El expediente N° 01903-0002895-5 del registro del Sistema de Información de Expedientes, relacionado con la aprobación de la Circular Aclaratoria N° 2 – Con Consulta, del Pliego correspondiente a la Licitación Pública convocada para la ejecución de la obra: **“CONSTRUCCIÓN HOSPITAL DE RAFAELA - ETAPA FINAL - RAFAELA - DEPARTAMENTO CASTELLANOS”**, emitida por la Dirección Provincial de Arquitectura e Ingeniería dependiente del MISPyH; y

"CONSTRUCCIÓN HOSPITAL DE RAFAELA – ETAPA FINAL – RAFAELA – DEPARTAMENTO CASTELLANOS – PROVINCIA DE SANTA FE"

CIRCULAR ACLARATORIA N° 2 (CON CONSULTA)

Se adjunta plano extracto plano PB con sector ubicación sala de maquinas

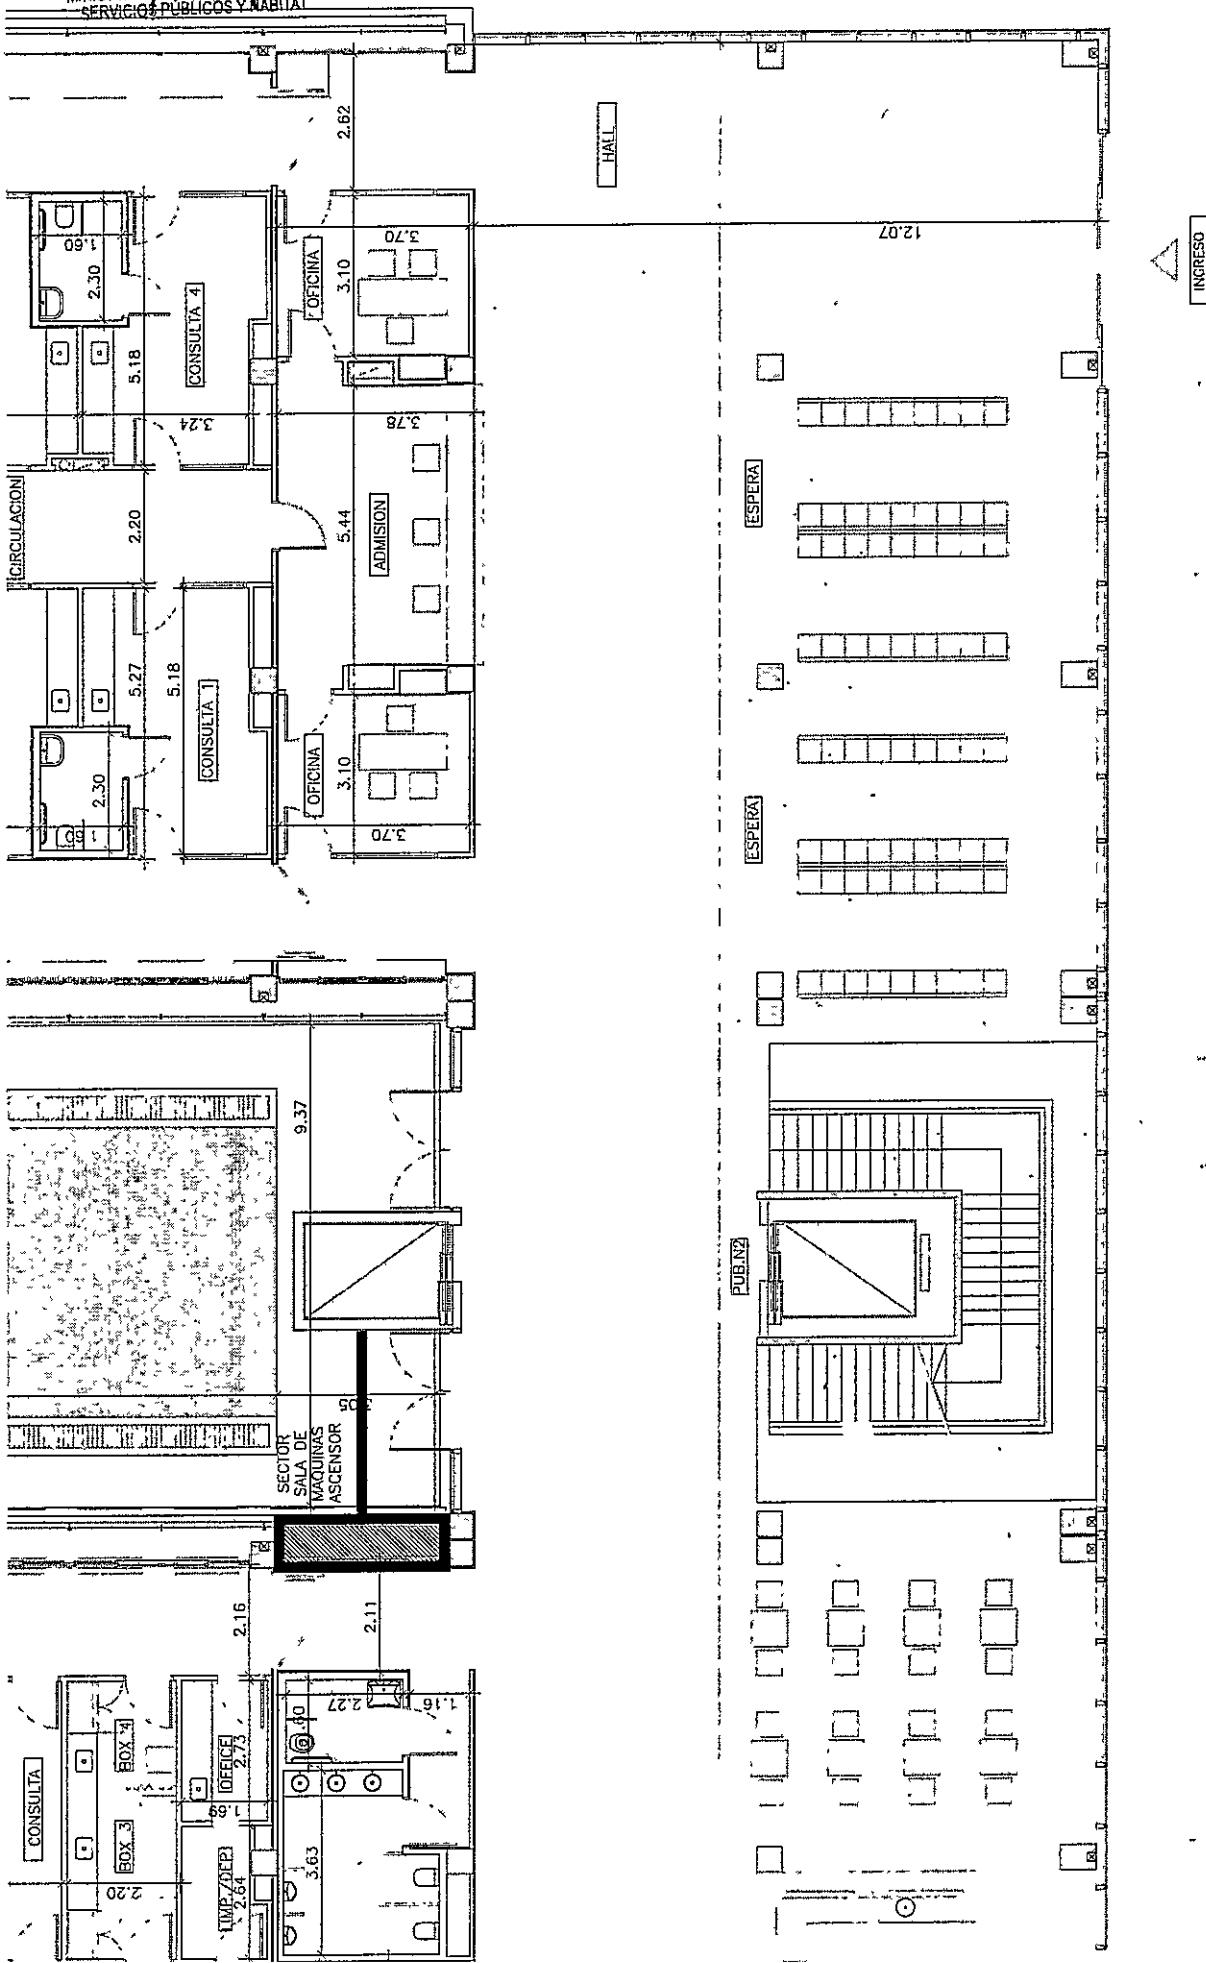
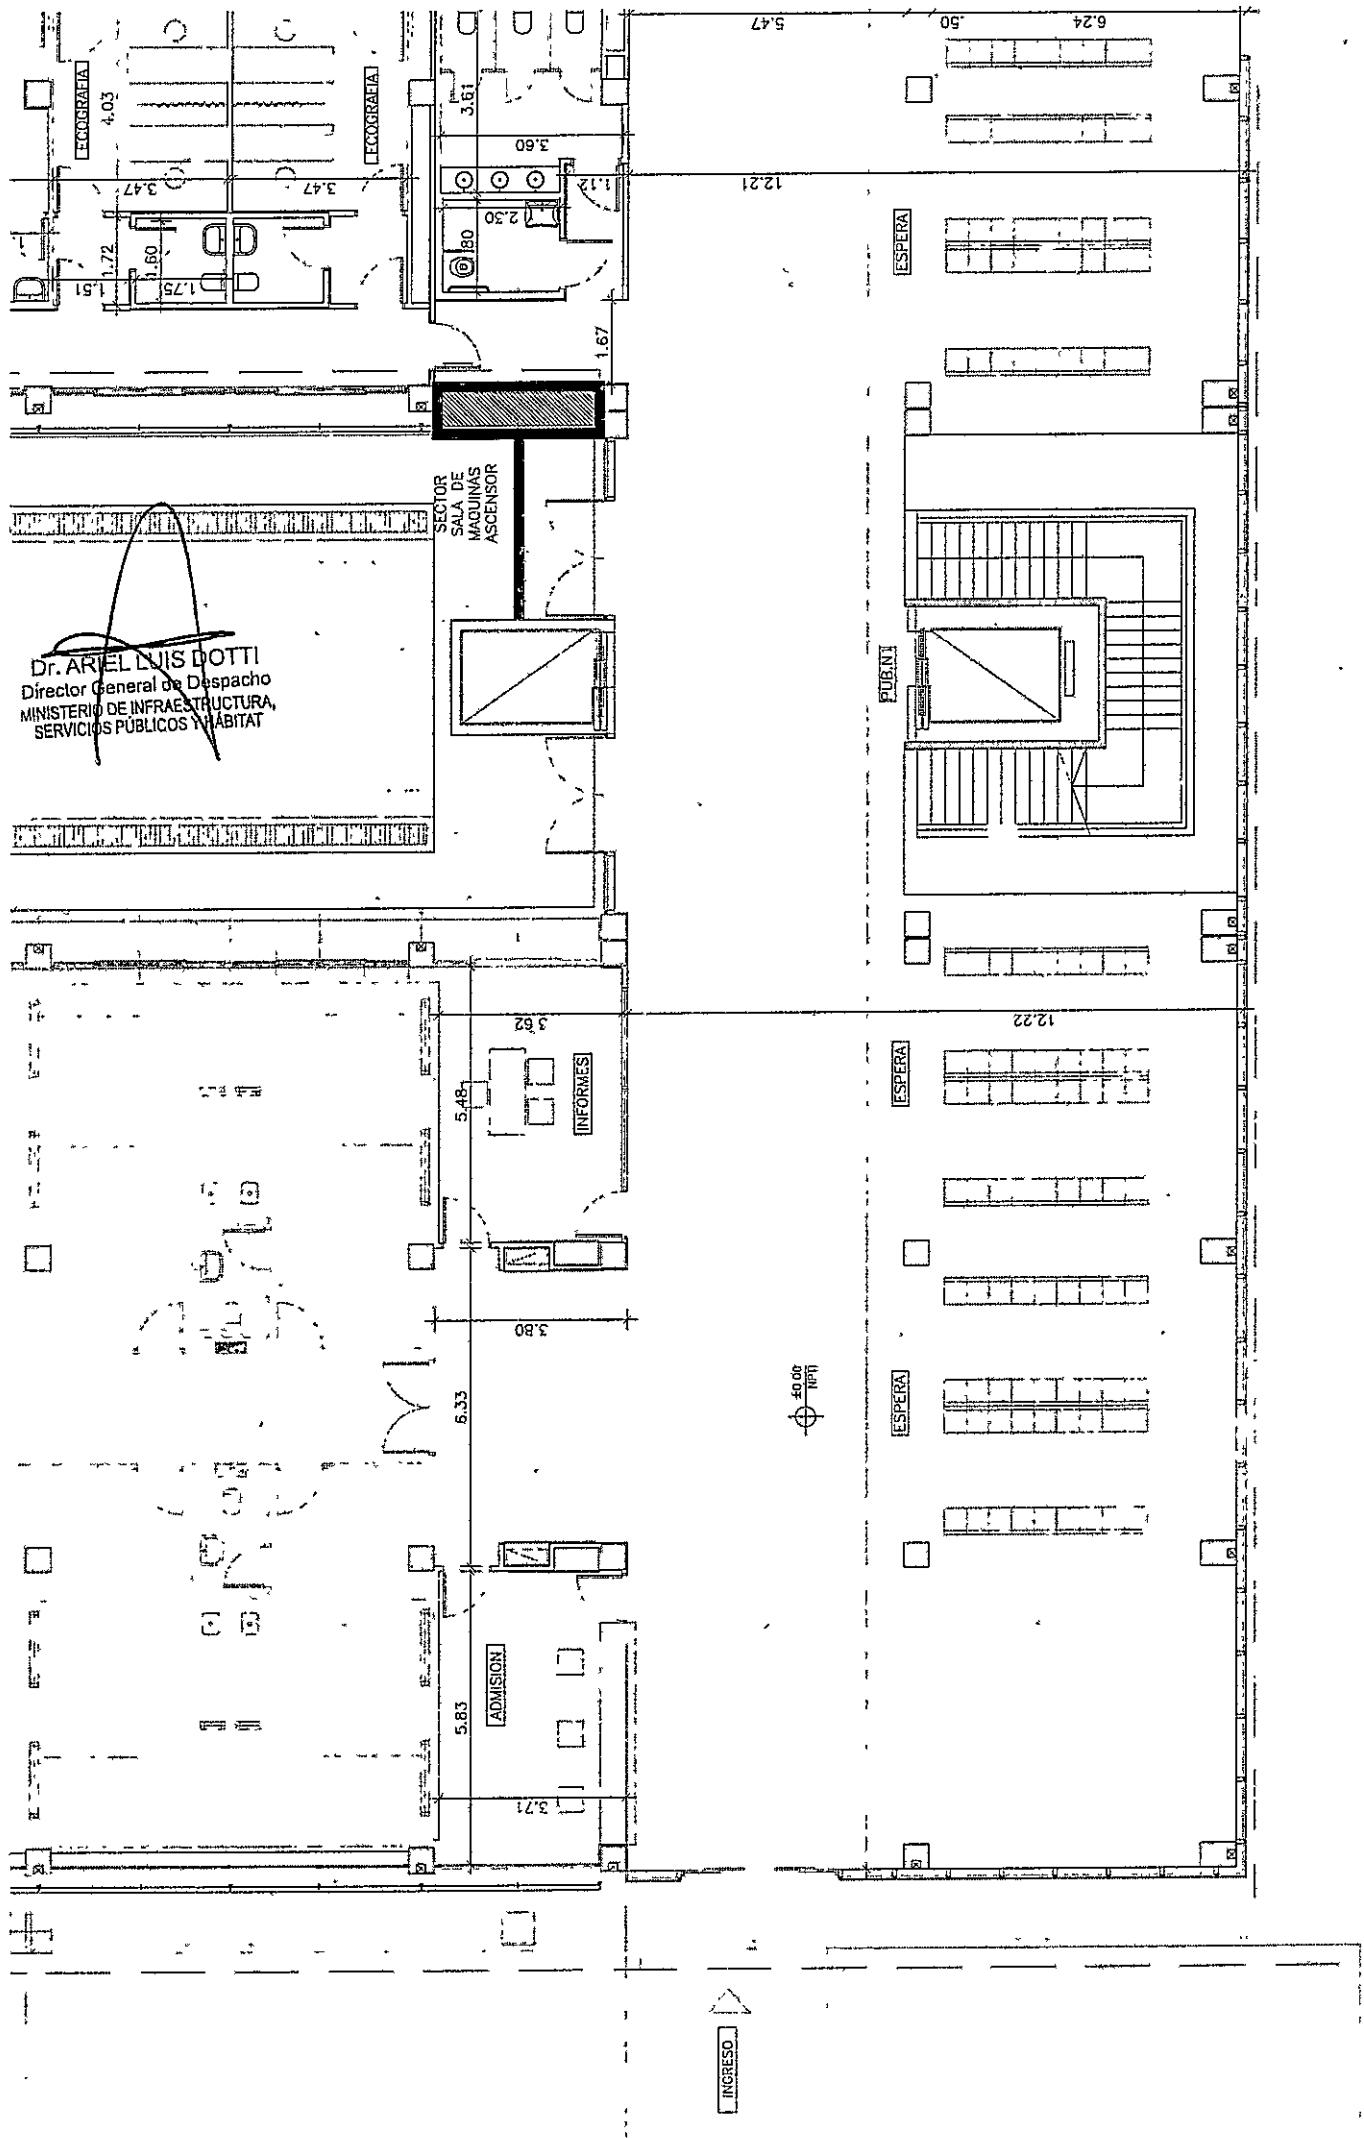
Consulta N° 1: Del ítem 28.4 ascensor hidráulico, no se especifica: velocidad, capacidad de carga, estructura, si las 4 caras son panorámicas, donde iría la central hidráulica, hay interferencia entre el pistón y la cloaca ya ejecutada.

Se deberá considerar:

Velocidad: 30mpm

Carga útil: 10 personas

Estructura: metálica

4 Caras panorámicas

Las interferencias deberán ser resueltas.

PA05	Puertas Aluminio anodizado natural A40 RPT- Aluar o equiv.	Cantidad 02		
Ubicación

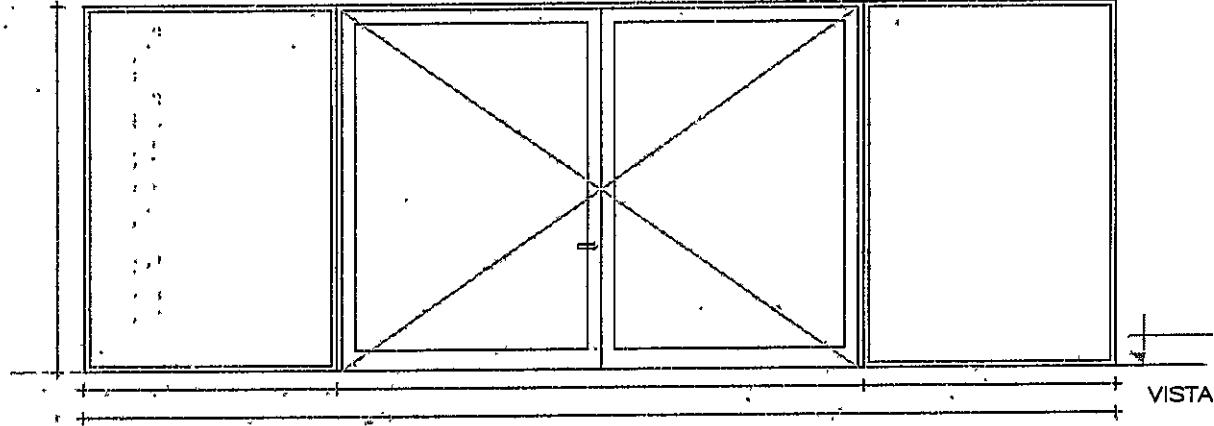
Consulta N° 2: 18.3 puerta pa05, es Módena 2 con vidrio 3+3, es la única que no tiene DVH y además es muy grande. En planta se indica como corrediza y en planilla es de abrir.

La puerta PA05 deberá ser A40RPT con DVH. A continuación se adjunta planilla PA05.
